**CCR-VIA -- COMITATO DI COORDINAMENTO REGIONALE PER LA  
VALUTAZIONE D'IMPATTO AMBIENTALE**

**Giudizio n° 3876 del 23/03/2023**

**Oggetto:** Modifica di un impianto di messa in riserva e trattamento di rifiuti speciali non pericolosi e pericolosi

**Istruttoria Tecnica: Verifica di Assoggettabilità a V.I.A. – V.A.**

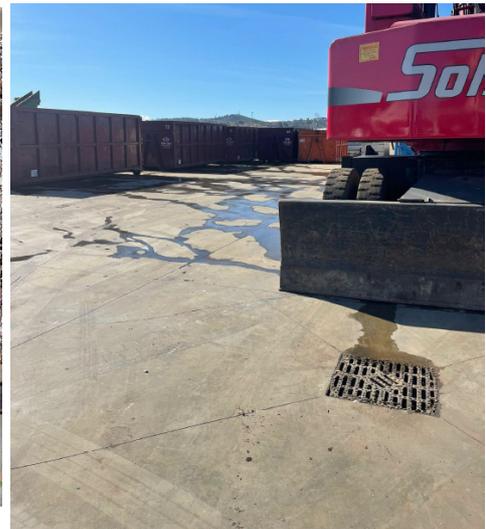
In merito a quanto richiesto dal CCR-VIA con Giudizio n. 3825 del 26/01/2023, al secondo punto: **“Riportare su ortofoto il confine dell'impianto sottoposto a VA e quello oggetto di richiesta di ampliamento, indicando le relative superfici”**, il Proponente ha allegato l'elaborato **“ortofoto aree autorizzate – da autorizzare”** che si riporta di seguito:

-  SUPERFICIE AUTORIZZATA = 10300 mq circa
-  SUPERFICIE DA AUTORIZZARE = 3700 mq circa

Convogliamento acque nuova area

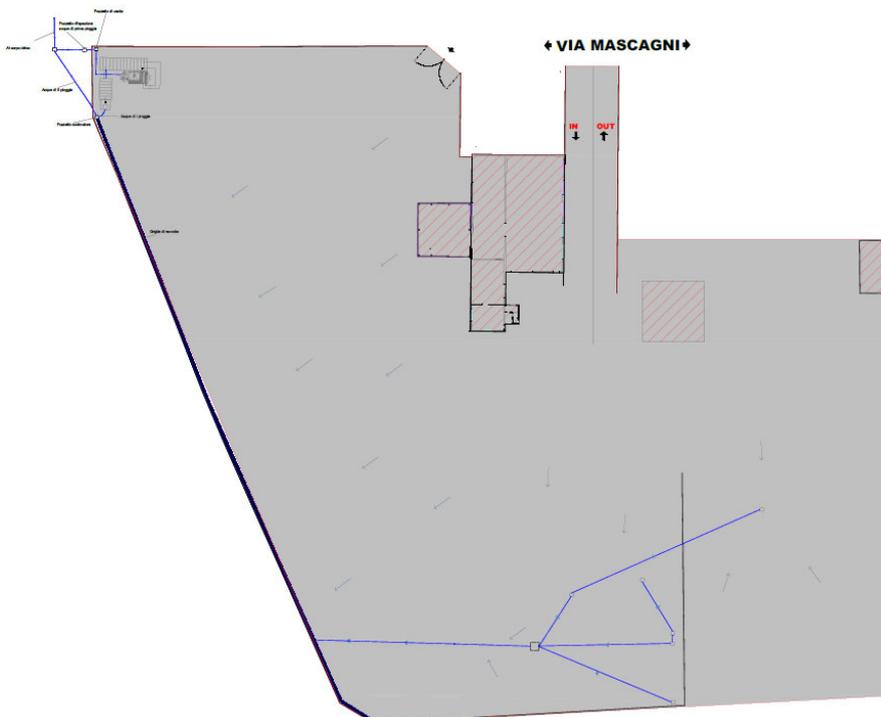
In merito a quanto richiesto dal CCR-VIA con Giudizio n. 3825 del 26/01/2023, al terzo punto: **“Dettagliare le modalità di convogliamento delle acque meteoriche delle nuove aree verso l'impianto di prima pioggia”**, il Proponente nella relazione “Riscontro Giudizio n. 3825 del 26.01.2023” dichiara: **“Le acque meteoriche provenienti dalla nuova area tramite pendenze vengono raccolte e convogliate alla linea già esistente mediante una tubazione interrata. Al fine di dare evidenza della corretta progettazione è stata gettata anche dell’acqua sulla pavimentazione al fine di dimostrare come ci siano le idonee pendenze di convogliamento.”** ed allega le foto riportate di seguito:

MURO DI RECINZIONE CON GRIGLIA DI RACCOLTA ACQUE BIANCHE

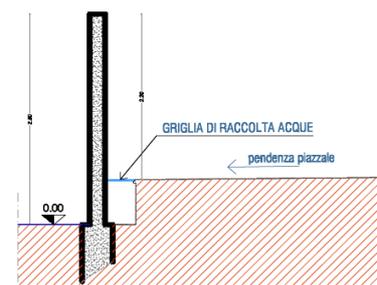
Il Proponente ha pubblicato, inoltre, l’elaborato **“Planimetria impianto – ACQUE STATO DI PROGETTO”** dal quale si estrapolano le seguenti immagini:

Quadro elettrico pompe

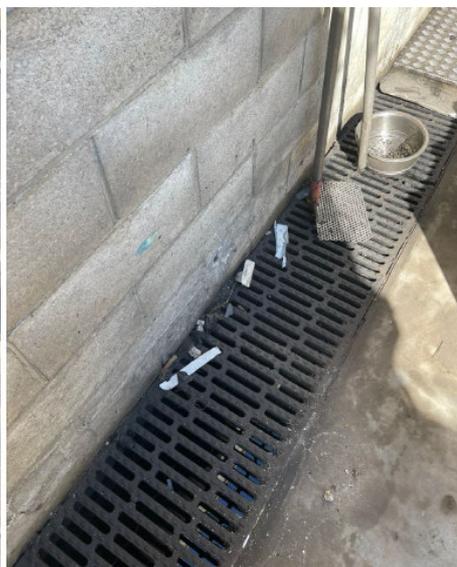
In merito a quanto richiesto dal CCR-VIA con Giudizio n. 3825 del 26/01/2023, al quarto punto: **“Dare evidenza che il sistema costituito dalle due vasche di prima pioggia garantisca la raccolta del volume complessivo prima dell’attivazione del bypass”**, il Proponente nella relazione “Riscontro Giudizio n. 3825 del 26.01.2023” dichiara: **“L’impianto di trattamento è dotato di un sensore di prima pioggia collegato ad un Quadro elettrico che permette così la separazione tra le acque di prima pioggia e le acque di seconda pioggia”** ed allega le seguenti foto:

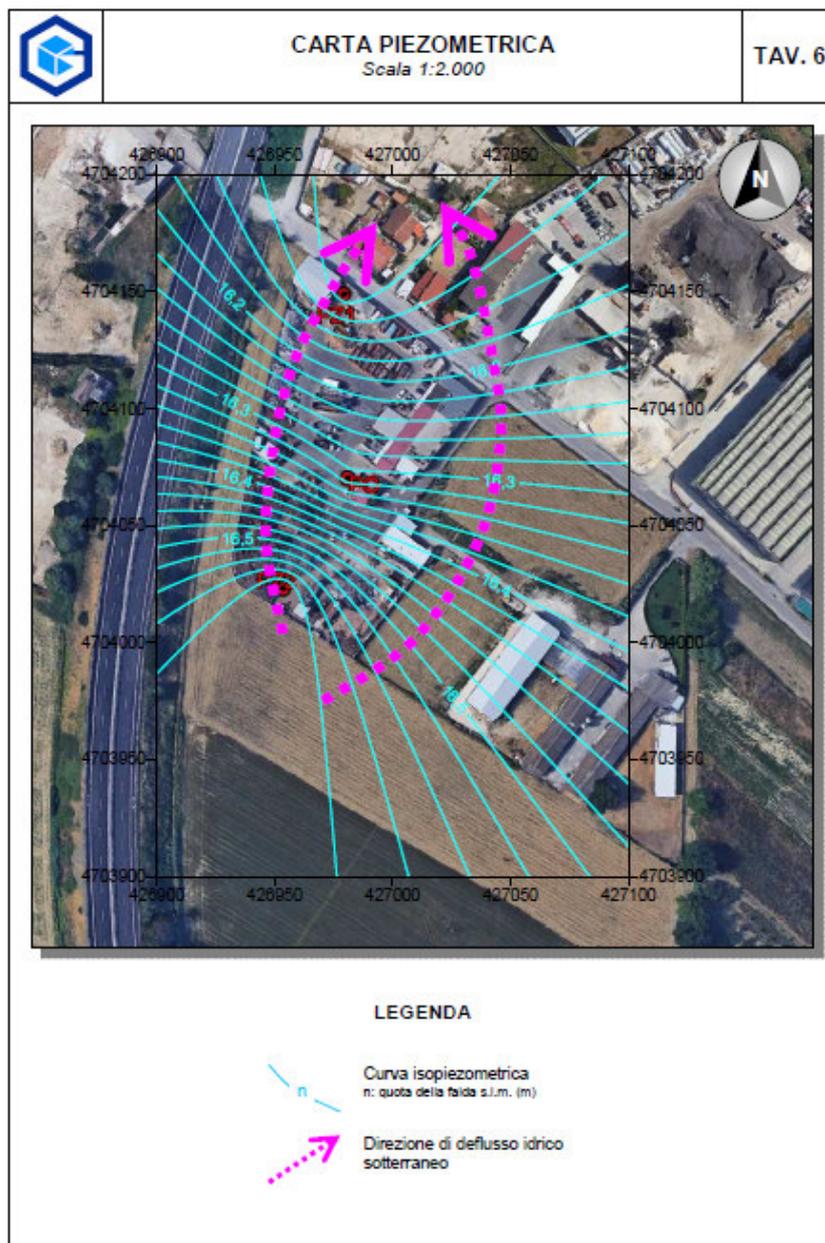
Dai dati ottenuti i Geologi hanno ricostruito la **carta piezometrica** riportata di seguito, nella quale è possibile visualizzare l'andamento della falda acquifera sotterranea attraverso la rappresentazione delle curve isopiezometriche; **la direzione del deflusso idrico sotterraneo avviene prevalentemente da PZ2 verso PZ1, con direzione generale circa SSO-NNE e pendenza media della superficie piezometrica dello 0,4%**
